Kwaliteitscontrole OVL gemeente Roermond

Q1 2026

Opdrachtgever: gemeente Roermond
Aannemer: @@@@
Datum opname: 01-01-2026

3.3 Werkopdracht

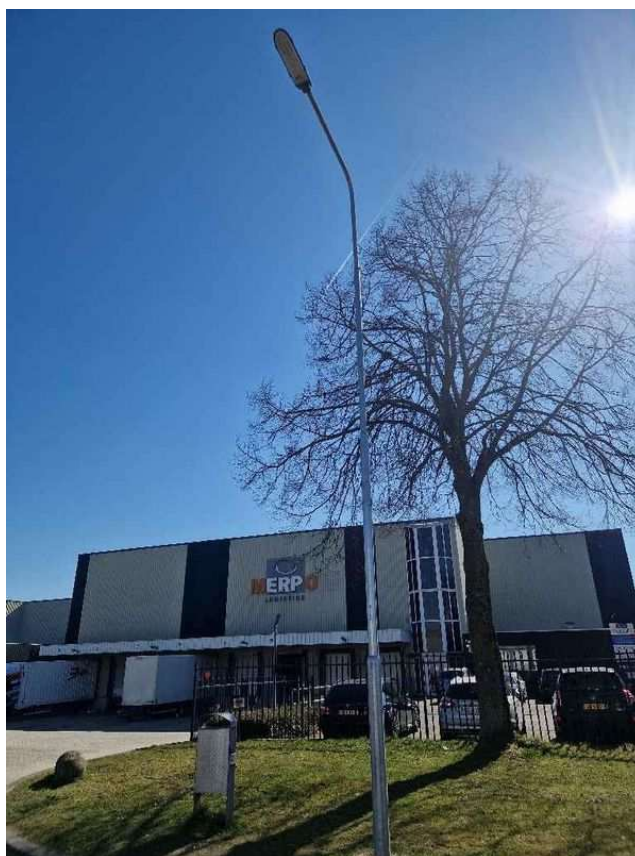
Actienummer	Plaatsnaam	Straatnaam	Mastnummer
Ticketnr @@	Roermond	Heidebaan	9502
Bestekposten		Oorzaak:	
Herstelpunten lichtmast		Herstelpunten armatuur/lamp	
lichtmast is akkoord,		armatuur is akkoord,	
Beoordeling object		Opmerking	
Akkoord			
Foto's
